RENESAS TECHNICAL UPDATE

製品分類	パッケージ	発行番号	TN-WRP-A011A/J	Rev.	第1版
題名	BGA1717 出荷用トレイ変更のご案内		情報分類	包装仕様変更	
適用製品	パッケージコード BP-256B, BP-256BV, BP-336, BP-336V, BP-256H, BP-256HV, BP-300, BP-300V, PRBG0292GA-A, PRBG0256GA-A, PLBGA256GA-A に適用の SH マイコンおよび CBIC 製品	対象ロット等	関連資料

(表 - 1)

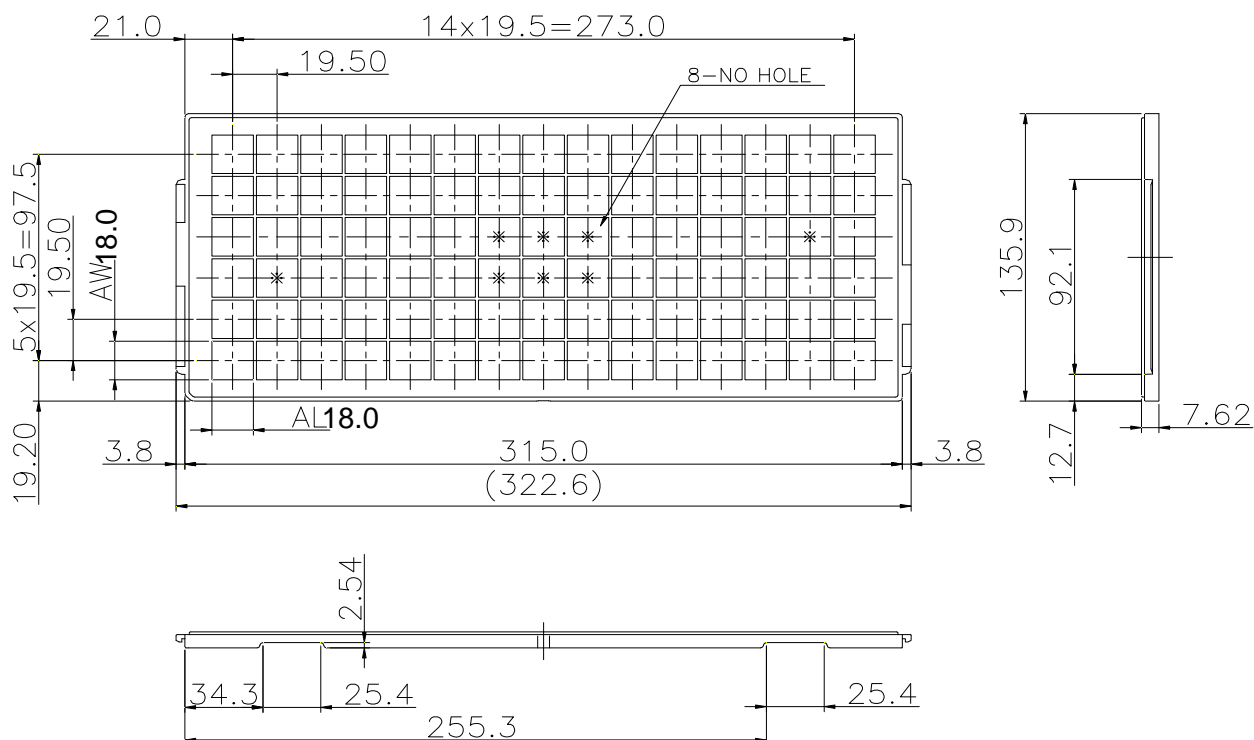
外観及びポケット開口部寸法が若干異なりますが（下記表 - 1 参照）JEDEC規格に準拠したトレイであり外形寸法、ポケット数、ポケットピッチの変更なく従来品の包装性能に変更ありません。

従来品	変更品
トレイ型名	PTA36CF	PTB75C
ポケット部外観		
外形	322.6mm × 135.9mm × 7.62mm (JEDEC外形)	変更なし
最大収納数	6 × 15 = 90IC	変更なし
IC収納方向	トレイインデックスに対してICのA1ピンが同一方向	変更なし
ポケットピッチ	X方向: 19.5mm、Y方向: 19.5mm	変更なし
ポケット開口部寸法 (AL及びAW)	18.2mm	18.0mm
材質	カーボンPPO	カーボンPPE (但し材質に変更はありません)
表面抵抗	1 × 10の9乗 Ω / □ 以下	変更なし
耐熱性	150°C MAX, 4h (130°C MAX, 24h)	変更なし
